# Neue Nutzerführung Compleo eBOX mit Firmware 1.3x und höher

# Neue Nutzerführung Firmware 1.3x und höher

verfügbar seit August 2021

Laden mit aktiver Berechtigung

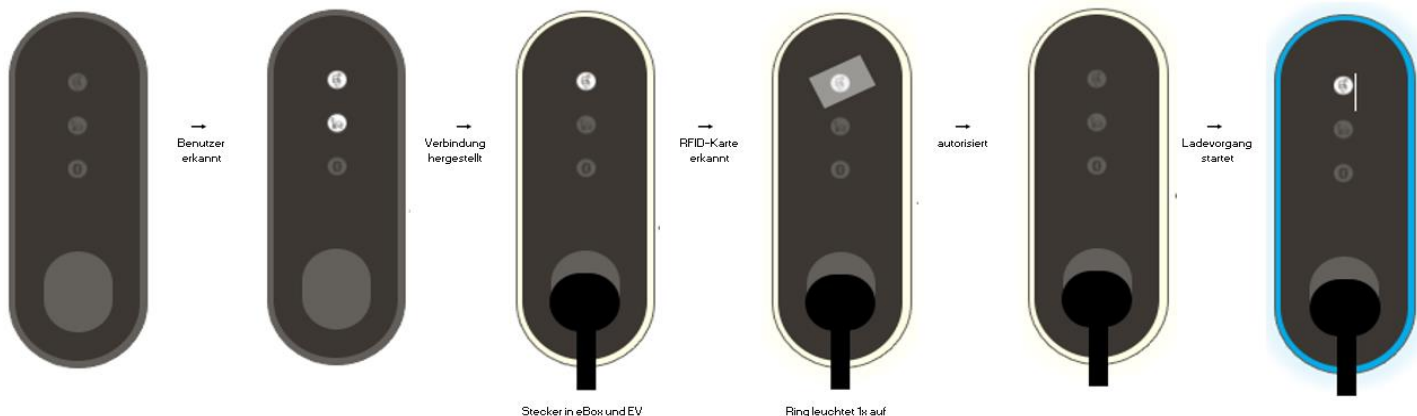
Bitte beachten Sie, dass ggf. der Aufkleber mit den Benutzerhinweisen an der Seite der eBOX beim Einsatz der Firmware-Version 1.3x oder höher nicht mehr gültig ist.
